Modulo per la presentazione delle osservazioni per i piani/programmi/progetti sottoposti a procedimenti di valutazione ambientale di competenza statale

ID: Codice procedura (ID_VIP/ID_MATTM):10844

Impianto per la produzione di energia elettrica da fonte eolica, costituito da 6 aerogeneratori della potenza complessiva di 37,2 MW, un sistema di accumulo da 25 MW e relative opere connesse in località "Rempillo" nel comune di Pitigliano (GR).

TESTO DELLE OSSERVAZIONI

Immagine n. 5 Intervisibilità degli impianti eolici della provincia di Viterbo anche in quella di Grosseto, in particolare nel pitiglianese.

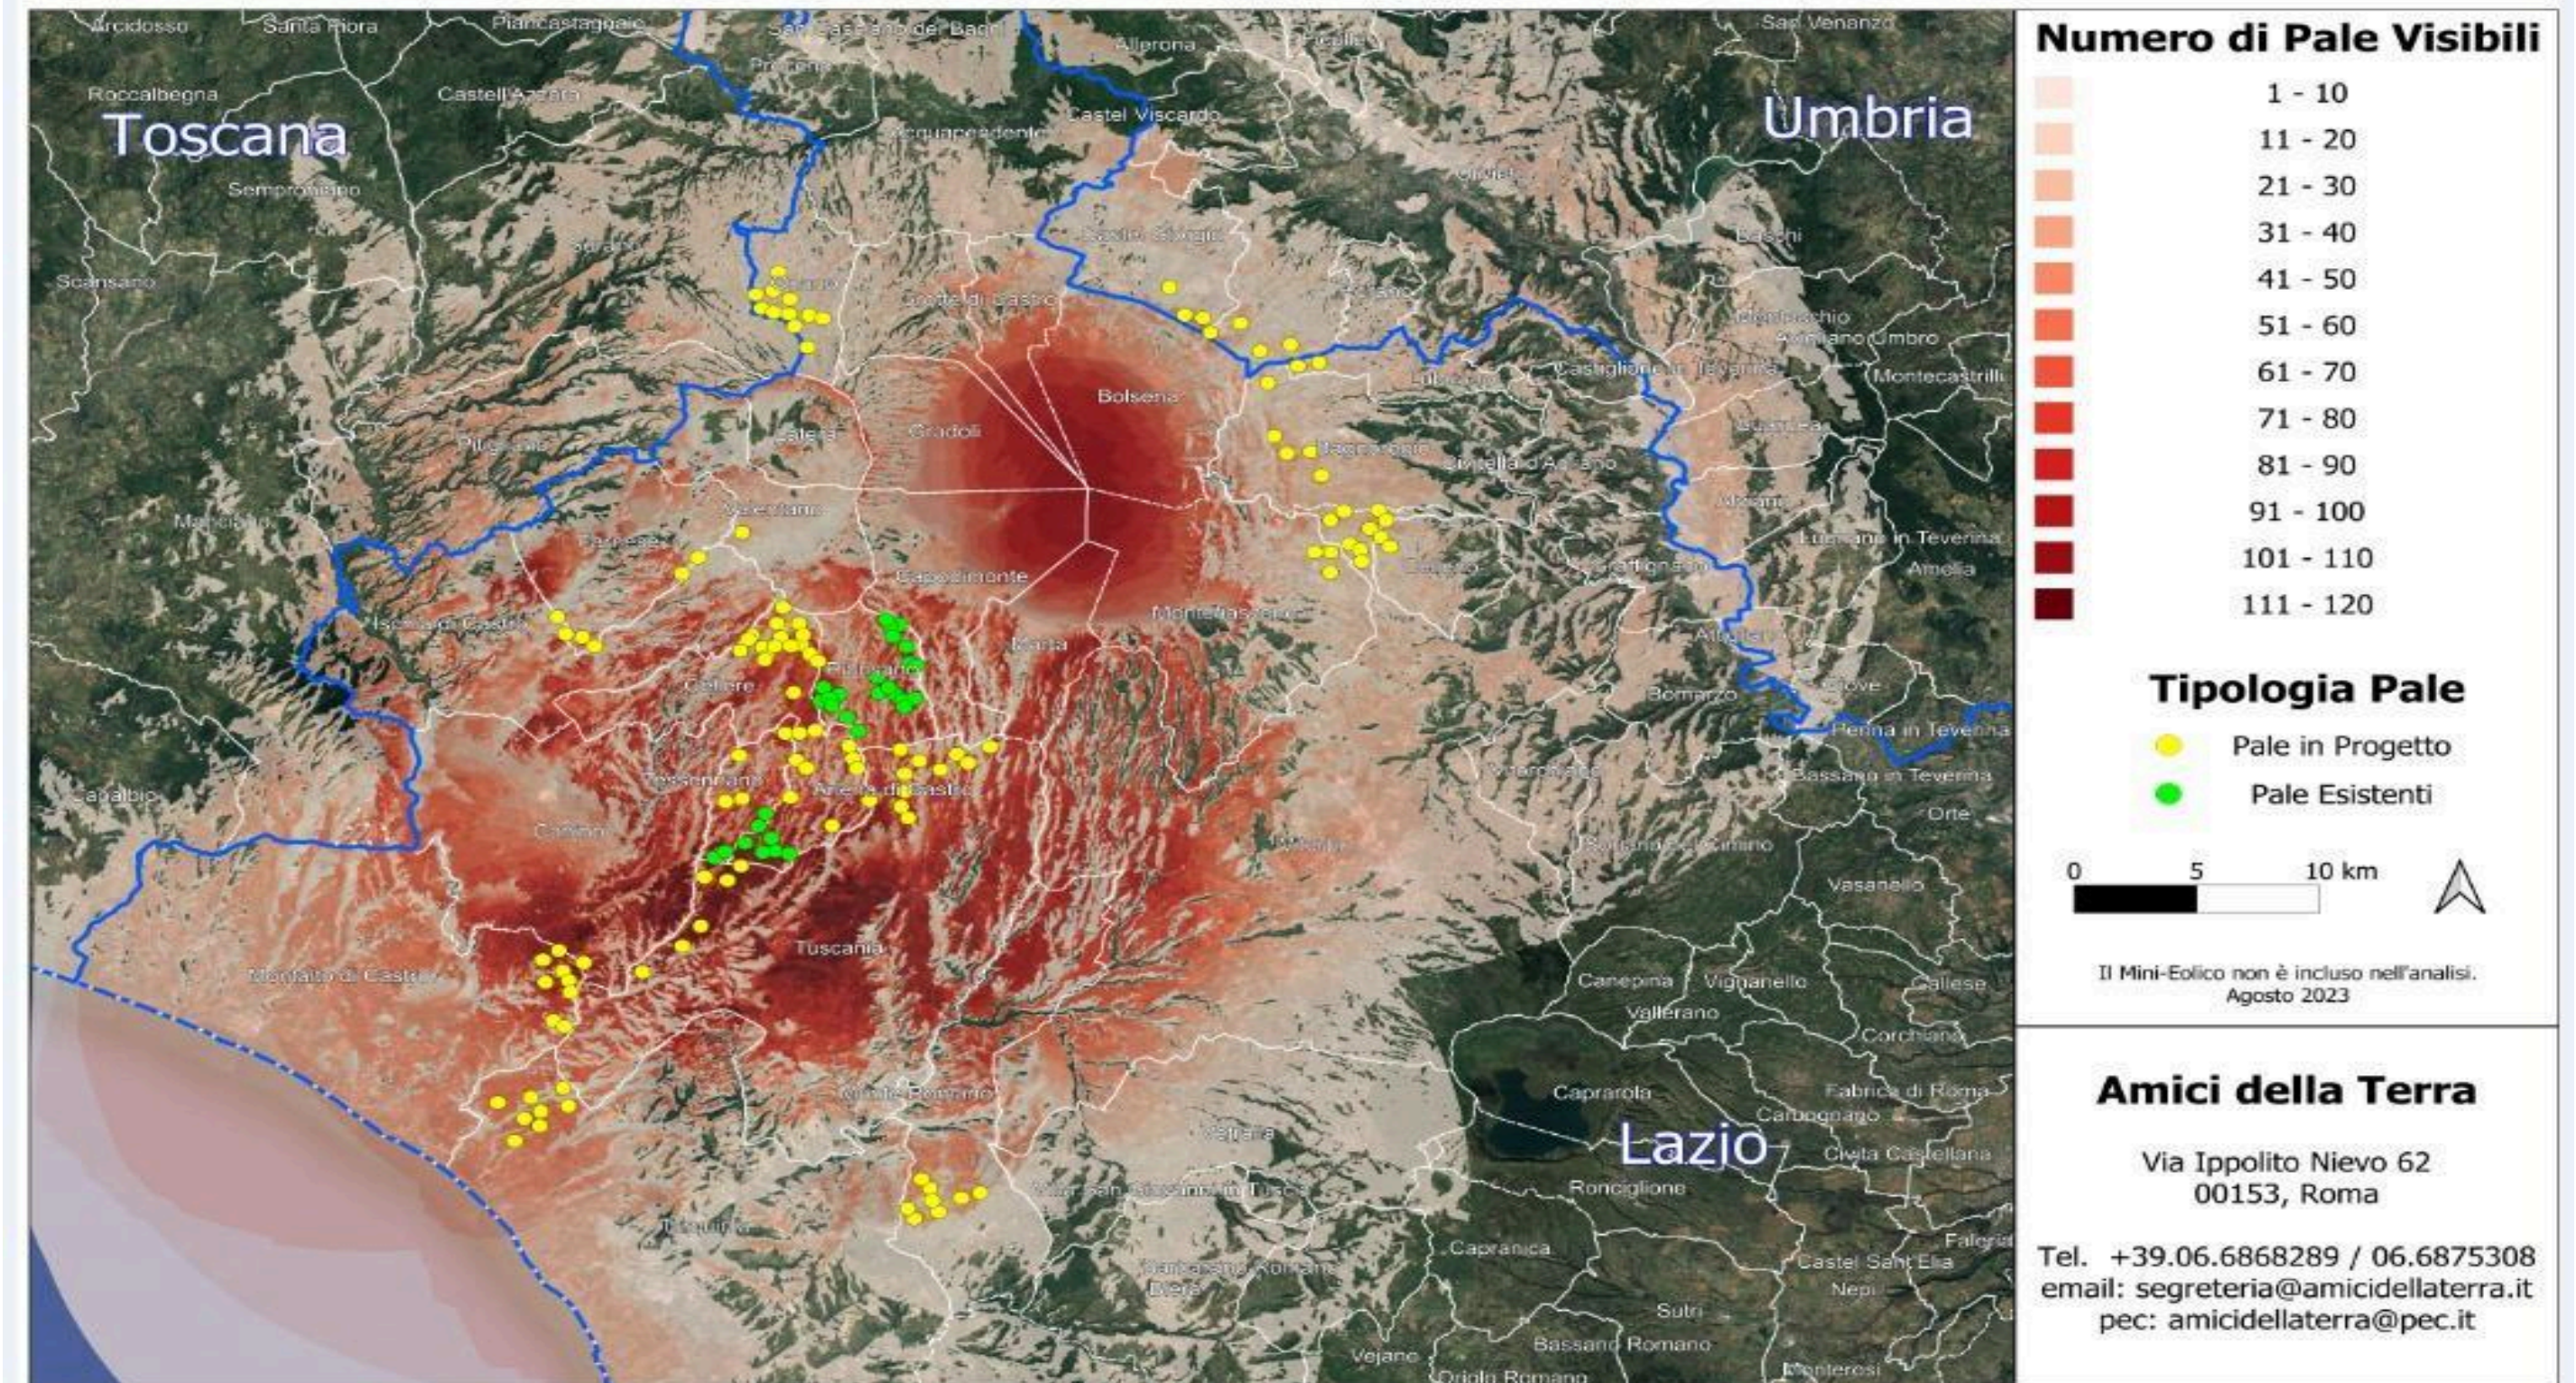
Quindi anche la Regione come Ente deputato dalla normativa nazionale a legiferare sulle aree idonee e non idonee si è espressa riguardo al fatto che abbia assolto ai doveri e alle quote stabilite dal PNIEC e in ambito regionale la provincia di Viterbo è stata quella con il più alto tasso di impianti FER tra tutte e quindi ormai satura ed il cumulo degli impianti FER installati, autorizzati e in progetto rappresenta una elevata criticità per la sostenibilità ambientale di ulteriori eventuali iniziative, L'impianto eolico “ Rempillo” pur essendo “esterno al confine provinciale e regionale ma nelle sue immediate vicinanze (a soli 100 metri i primi due aerogeneratori) oltre ad impattare sul territorio e sulle economie di tre Comuni del Lazio (Farnese, Valentano e Latera) si trova nelle fasce di rispetto dei Beni di notevole interesse pubblico come si è evidenziate nelle Osservazioni nn. 1 e 2 e crea anche degli impatti negativi anche sui beni naturalistici come verrà dettagliato nell'Osservazione n. 4. Inoltre andrebbe a sommarsi al già enorme cumulo di impianti eolici e fotovoltaici e geotermici che già creano una elevata criticità ambientale nella provincia di Viterbo e interferiscono anche con il

territorio toscano come si può vedere dalle immagini nn. 4 e 5 dell'Allegato n. 1.
